SAILOR

Service Information No.
Kundendienst-Mitteilung No.
Service Information No.
Información de servicio No.
Servicemeddelelse No.

16

Modtager SAILOR 66T.

Vedr. HF-transistor.

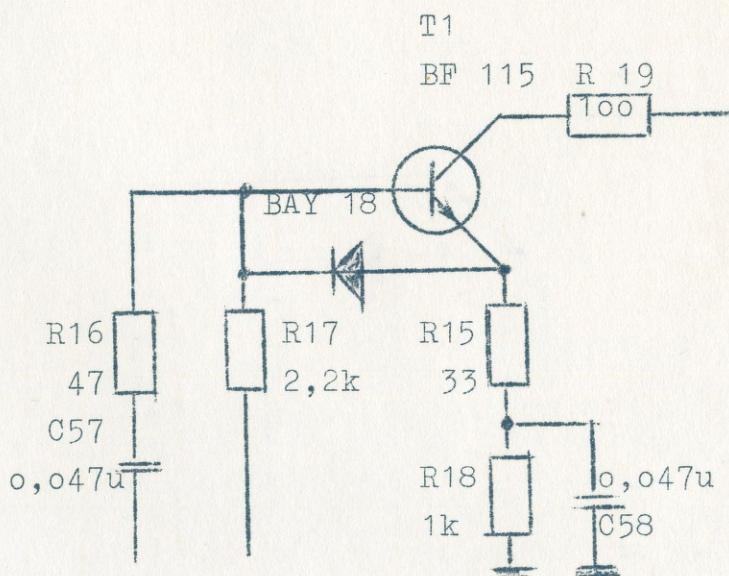
Da vi har modtaget klager over, at HF-transistoren i nogle modtagere brænder af på grund af statisk elektricitet på antennen eller HF-spænding fra senderen, har vi i de kommende serier indført en beskyttelse af transistoren. Beskyttelsen består af en siliciumdiode monteret over base-emitter strækningen på HF-transistoren.
